GEOTECHNISCHE STELLUNGNAHME

Ausbau des Leimbaches Leimbachunterlauf Sicherung Bach-km 19+400 – 19+650

Projekt-Nr.: E6553d07G

Projekt-Nr.	Anlage	Massstab	Datum	bearbeitet	gezeichnet
E 6553d07G	4.3b	1 : 50	09.07.15	He	He
Nr	Datum	Änderungen

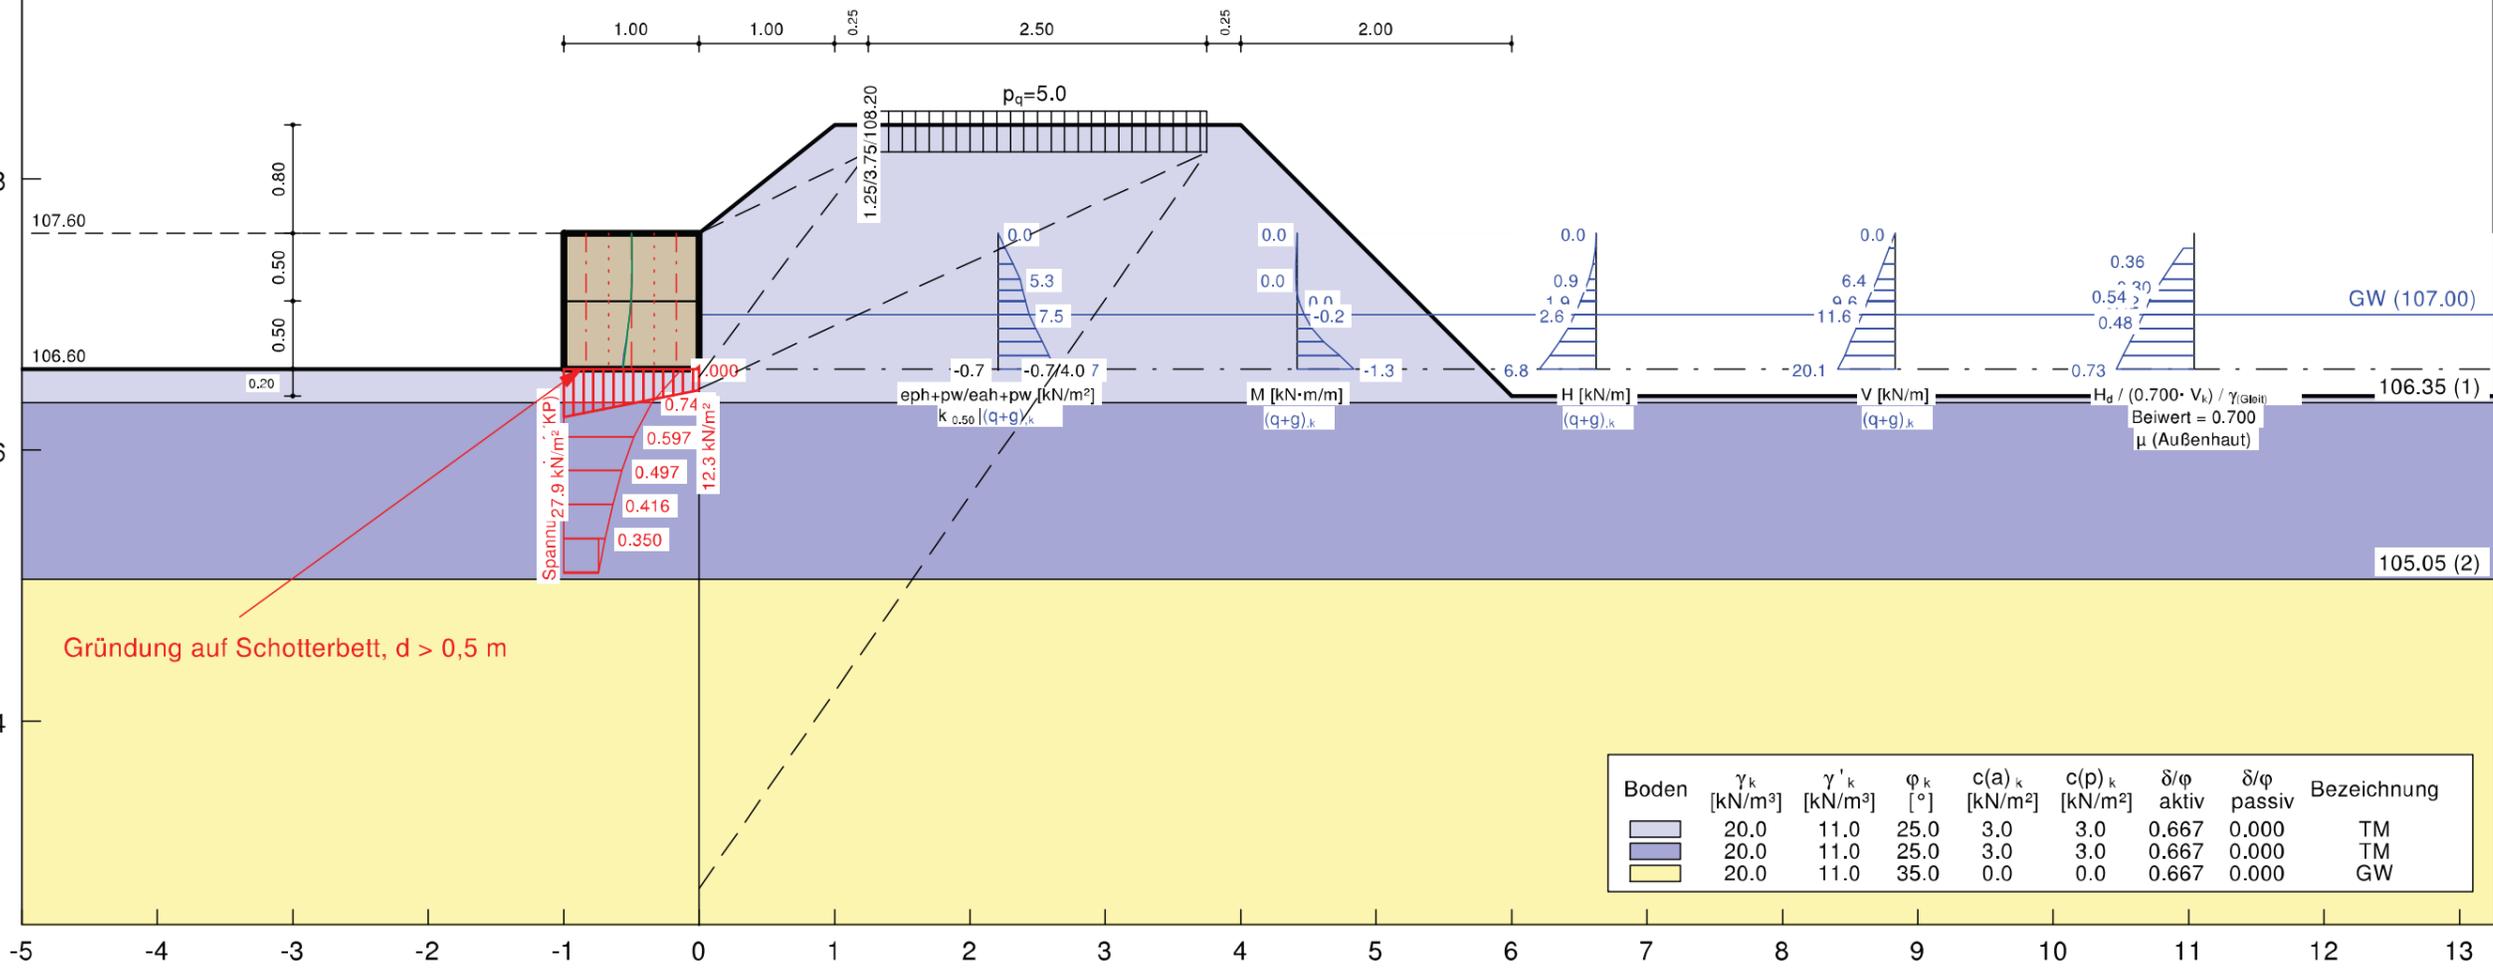
Der Nachweis der äußeren Standsicherheit des landseitigen, 1 – reihigen Gabionensatzes ist in der Anlage 4.3b dargestellt. Konstruktiv werde folgenden Vorkehrungen empfohlen:

- Die anstehenden Böden des Dammkörpers können unter einer Neigung von 60° abgeböschert werden
- Die Gabionen sind durch ein geeignetes, grobkörniges Schüttmaterial zu hinterfüllen, auf die Filterstabilität zwischen Gabionen und Hinterfüllung ist zu achten. Die Filterstabilität zwischen dem anstehendem Boden und der Hinterfüllung ist durch ein geeignetes Geotextil zu gewährleisten
- Die Gabionen sind frostsicher zu gründen. Bei einer Einbindetiefe der Drahtschotterkörbe von $d = 0,2$ m wird eine Schotterpolsterstärke von $d \geq 0,6$ m empfohlen. Es wird empfohlen, das Schotterpolster ausreichend über die Außenkanten der Gabionen zu verbreitern

Bei lokal anstehenden, durchlässigen Böden im Dammkörper kann bei einem Einstau der Leimbachdämme der Austritt von Sickerwasser aus den Gabionen nicht ausgeschlossen werden. Vernässungen am landseitigen Böschungsfuß des Leimbachdammes sind daher seitens der Bauherrschaft in Kauf zu nehmen.
